## S形ホイス過荷重検出基板 変更のお知らせ(サービス部品)

件名	S形ホイス用 過荷重検出基板変更の お知らせ(サービス部品)	発行日付	2016年10月24日	周知対象区分
		三菱電機 FA 産業機器株式会社 〒819-0192 福岡市西区今宿東1-1-1 TEL (092) 805-3400		販売店

OLA基板(従来品)	OLM基板(切替品)
外観		
外形寸法 (縦×横×高さ)	110×140×40

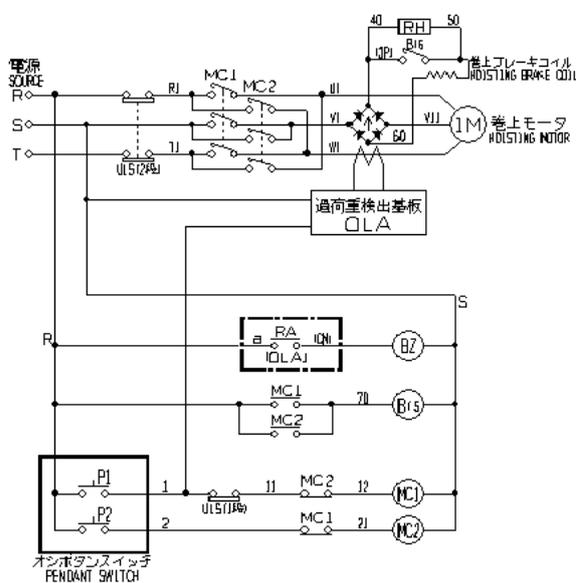
過荷重検出基板OLA基板がOLM基板への変更となります。

過荷重検出基板	形名コード	取付互換性
従来品	OLA 基板	03G310	有り
切替品	OLM 基板	※03G998(特殊手配)

## 4. 配線比較(参考 S-1t)

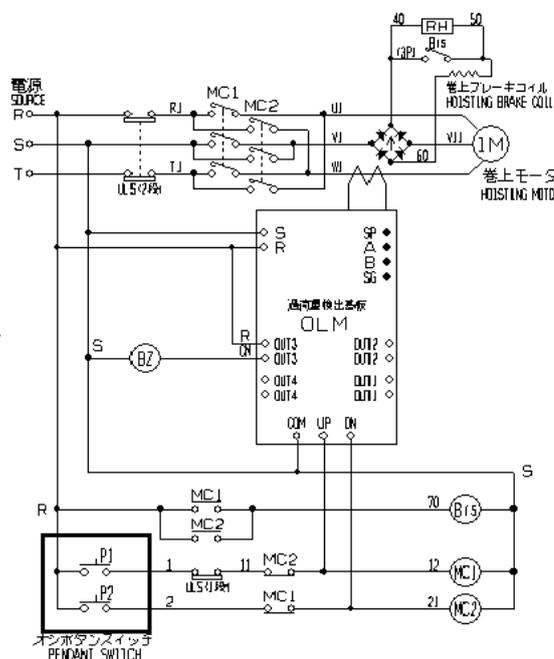
従来品(OLA 基板)

切替品(OLM 基板)
